「エア用フィルター付減圧弁」「エア用減圧弁」仕様変更のご案内

エア用フィルター付減圧弁：MSFR8A-S

エア用減圧弁：MSR8A-S

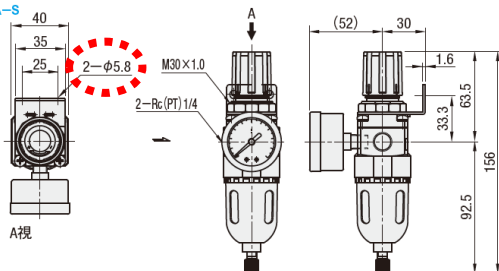
付属品のブラケットの取付穴を丸穴から長穴に変更します。

【変更前】2-φ5.8

【変更後】2-5.8×10.9

取付利便性向上のため穴形状を変更いたします。
